FYLGISKJAL 2

Athugasemdir og ábendingar

Efni: Deiliskipulag Suðurlandsvegur Geitháls – Lækjarbotnar

Efni: Tvöföldun Suðurlandsvegar frá Hólmsá að Lögbergsbrekku.

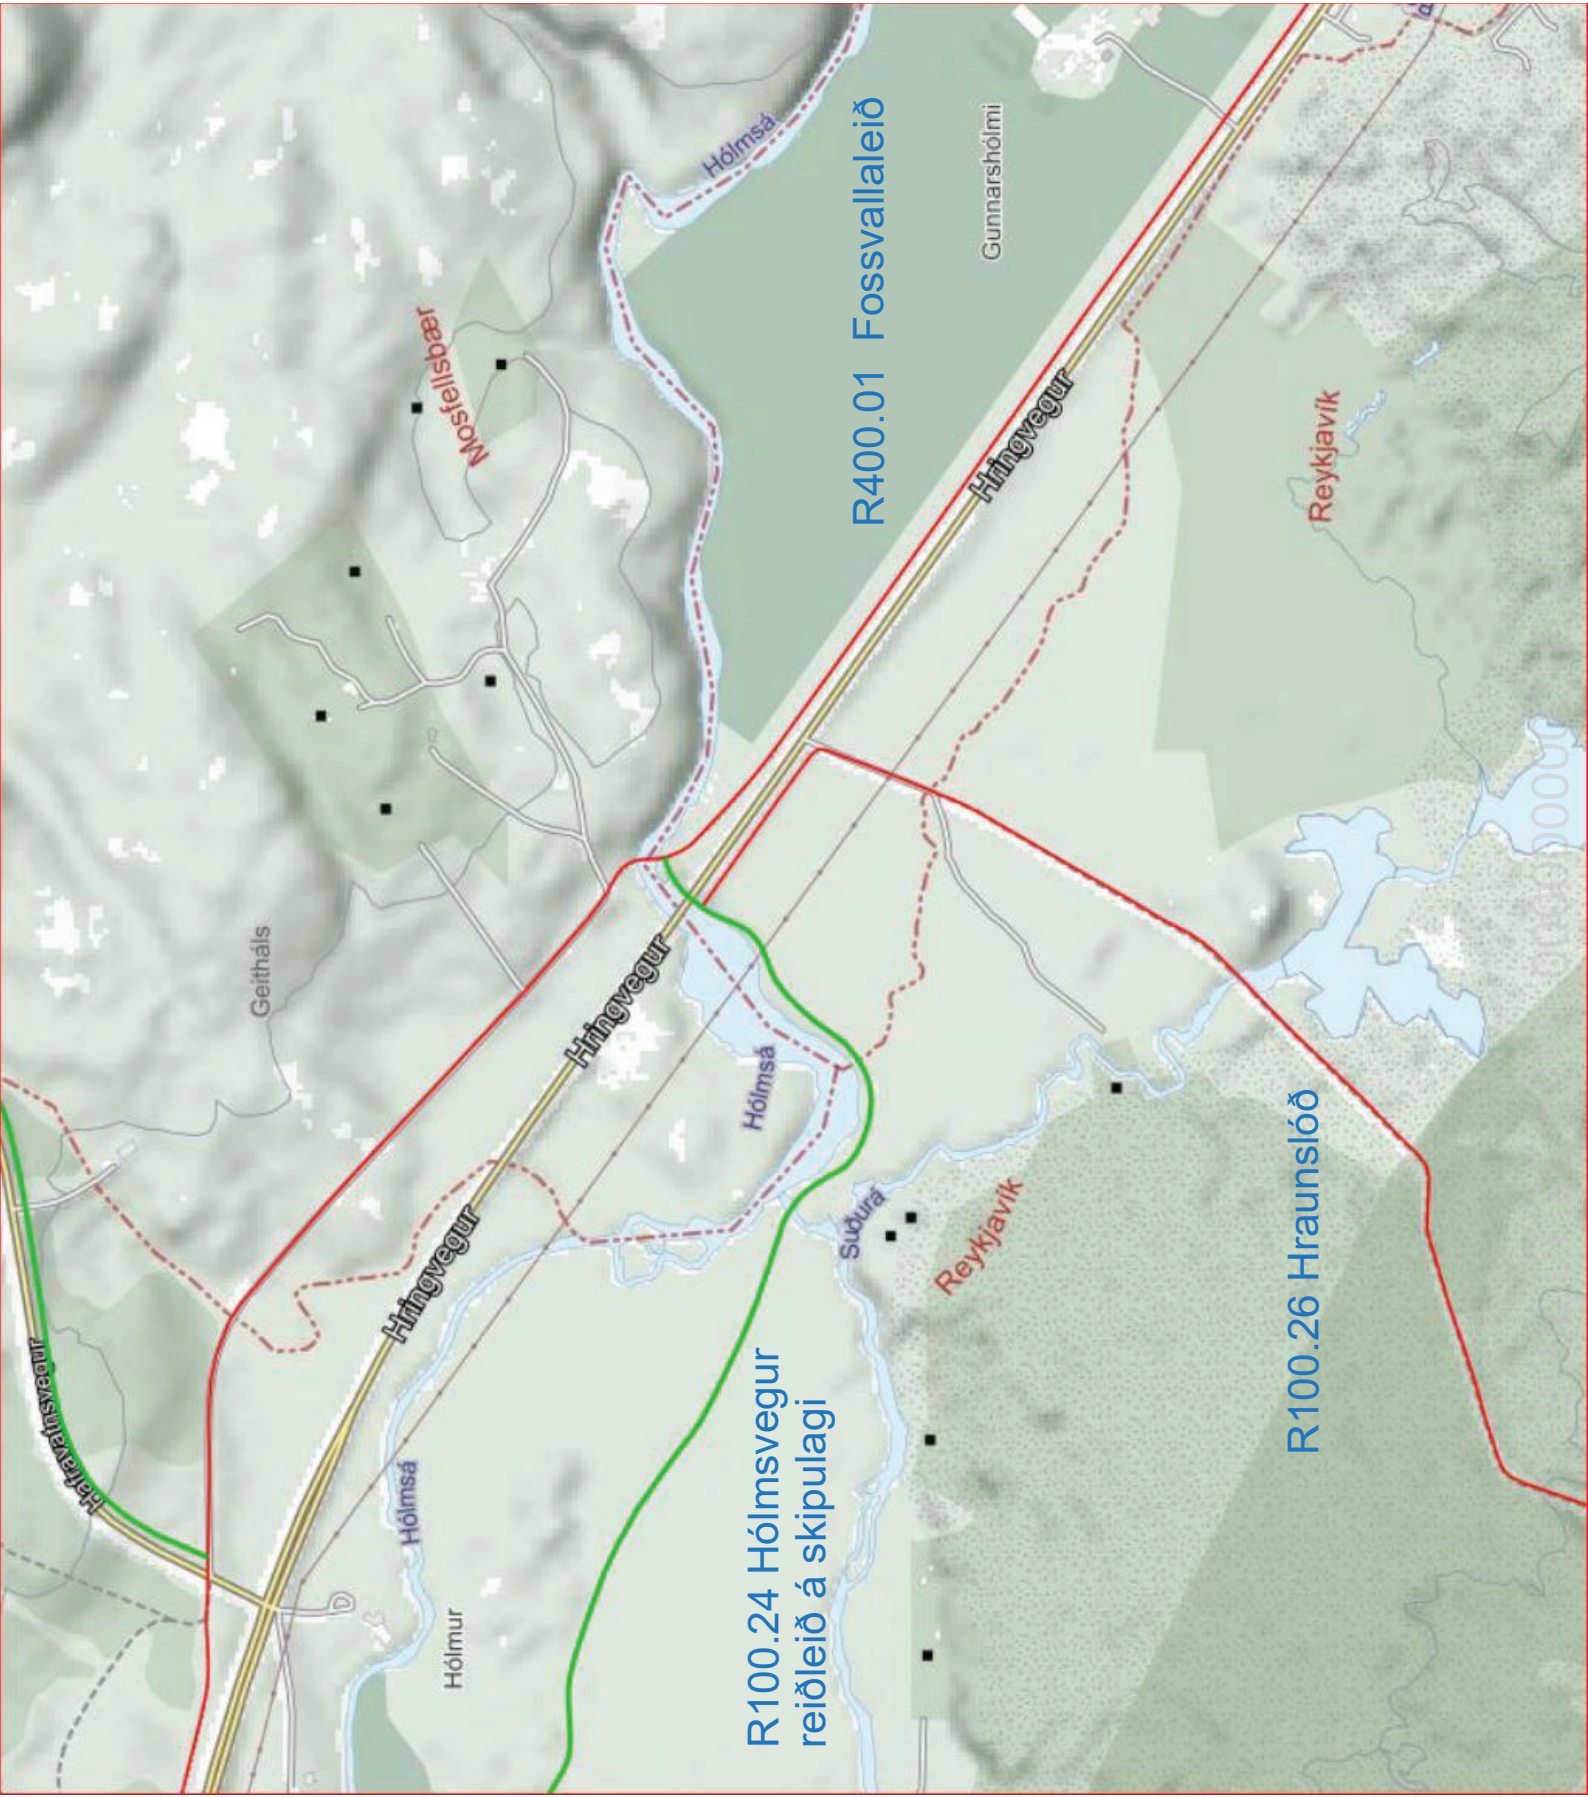
Tengingu vantar fyrir reiðleiðir R100.26 frá Hraunslóð að væntanlegri reiðleið R100.24 Hólmsvegur yfir á reiðleið R400.01 Fossvallaleið norðan við Suðurlandsveg.

Undirritaður gerði árið 2010 tillögu að tengingu reiðleiða undir brúna á Hólmsá, tillagan var þá kynnt Vegagerðinni. Þessi tillaga á alveg eins við í dag í tengslum við breikkun Suðurlandsvegar.

TEIKNING	T 001	VERK	DAGS.	Okt 2010
RØYTING				
VEIDEADIG				
S F

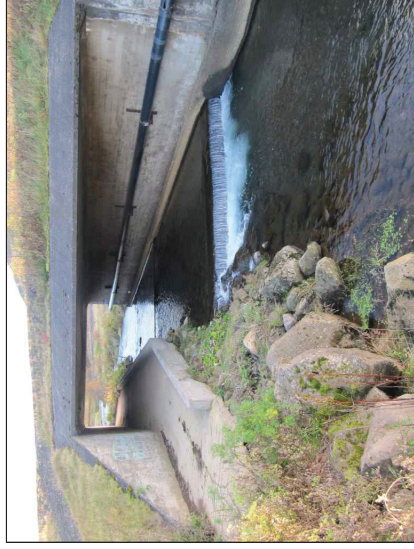
TIL VIÐMIÐUNAR REIÐBRÚ YFIR HÓLMÁ NEDAN FJÁRBORGAR.
STÆRÐ Á REIÐBRÚ, breidd 2.60 m, lengd 11.0 m

VEGRÚR YFIR HÖLSÁ, HÖRF TIL SUÐURS, REIÐGATA YRÐI UNÐIR BRÚNNI VIÐ EYSTRÍ STÓÐUL BRÚARINNAR. MÆLD HÆÐ 11.08 FRÁ VATNSBORRI UPP UNÐIR BRÚARGÓLF 3.0 m, SEM GEFUR VATNSHÆÐ Í ÁNNI 130 m. SAMKYMPT RENNSLUMÉLINGU Í HÖLSA ER MEDALRENNSLI 2.15 m³/sek SEM GEFUR VATNSHÆÐ 14.2 m. LAGT TIL AÐ REIÐGATAN VERÐI SETT Í HÆÐ 160 m. ÞAÐ GEFUR UNÐIR BRÚARGÓLF 2.70 m.

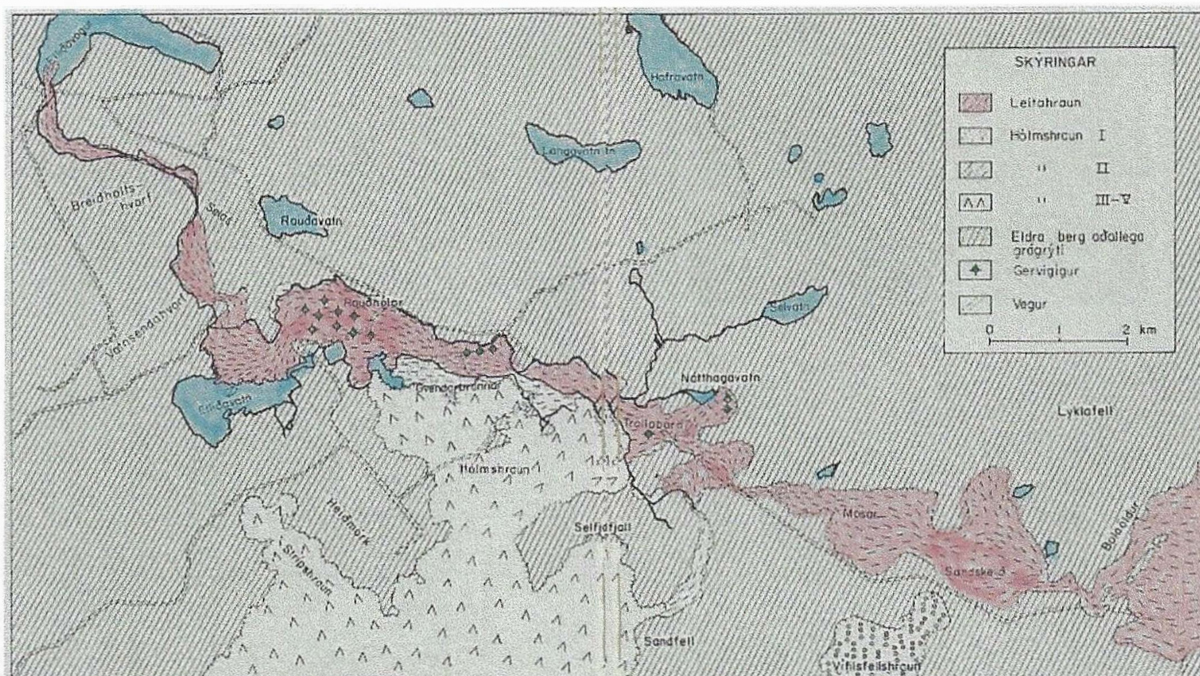
- Tvöföldun vegar þýðir örugga miðjuskiptingu eins og vegrið.
- Minnsta útgáfan er 1+1 en þar fyrir ofan kemur 2+1.
- Ef settar eru tvær akreinar í hvora átt er talað um 2+2.
- 2+2 þýðir ákveðin atriði til viðbótar við tvöföldunina.
- 2+2 þýðir að það þarf að uppfylla atriði eins og breidd, merkingar o.fl.
- 2+2 þýðir að amk. öryggissvæði þurfa að vera beggja vegna eða vegrið.
- 2+2 þýðir að það þurfa að vera lágmarks vegaxlir.
- 2+2 þýðir að öll gatnamót þurfa að vera mislæg.

Ástæða þess að farið er í tvöfaldanir vega eru fyrst og fremst vegna umferðaröryggis, en þar á eftir kemur umferðarflæðið og afkastageta vegarins. Umferðaröryggið næst fyrst og fremst með aðgreiningu akstursstefna, öryggissvæða, vegbúnaði og gerð gatnamóta.
